Změnový list č.:

8. Komunikace u budovy č. 25

Akce: „Rekonstrukce vodovodu S-J a V-Z trasy“

Věc: SoD ze dne 11.7.2024

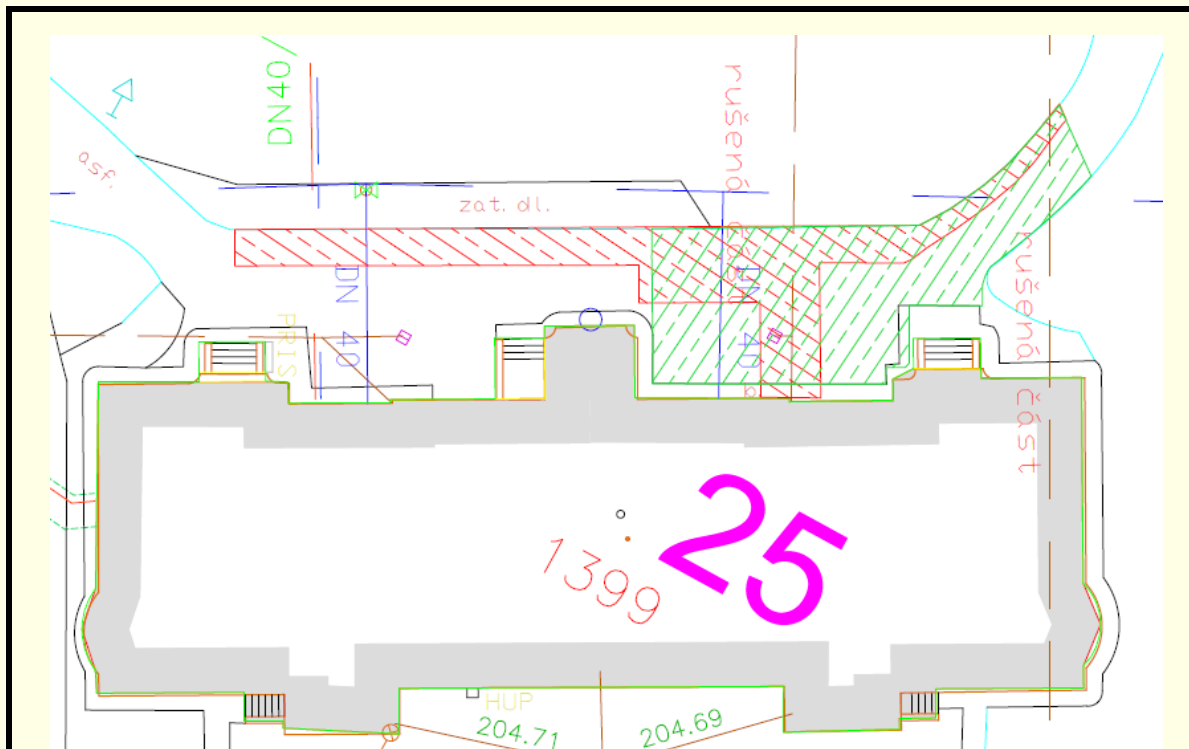
Stav asfaltové komunikace před budovou č. 25 je dlouhodobě neuspokojivý. Povrch silně rozpraskaný, v minulosti několikrát překopáný a vyspravený betonem. Při výkopových pracích bylo zjištěno, že pod vrstvou asfaltového krytu (tloušťky max. 6 cm) není žádný základ. Asfalt byl nalit na nezhutněný hliněný podklad, který je nasáklý vodou - průsak přes praskliny, vlhkost se dostává až k základům budovy.

Následkem tohoto velmi špatného stavebního provedení komunikace je, že při větším zatížení během výkopových prací došlo ke značnému zhoršení již tak špatného stavu. Na základě toho byl dohodnut Dodatek č. 2 ke SoD o opravě části komunikace nad rámec původního plánu. Bohužel, během přípravných prací se stav částí komunikace, které přiléhají k opravovaným úsekům, začal rychle zhoršovat. Proto jsme se rozhodli přehodnotit co se bude opravovat.

Mimo místa překopu jsme ještě chtěli opravit propadlý pruh vozovky šířky 1,8 m podél zatravnovací dlažby v délce cca 32 m, část propadlé komunikace o rozměrech 1,8x5,6 m a část komunikace v oblouku výjezdu v šířce cca 1 m od vnitřního obrubníku. Vyznačeno červenou barvou.

Po zvážení situace jsme se rozhodli, že bude vhodnější kompletně opravit část komunikace vyznačenou zeleně. Tato plocha je o cca 21 m² větší než původně zamýšlená část (vyznačená červeně).

- a. Celoplošný zhutněný základ pod celou opravovanou částí.
- b. Umožní nám to opravit hromosvod – neprošel revizí, velký zemní odpor.
- c. Pod kryt komunikace nebude zatékat, což bude mít pozitivní vliv na vlhkost ve sklepních prostorách budovy.
- d. Vzhled.
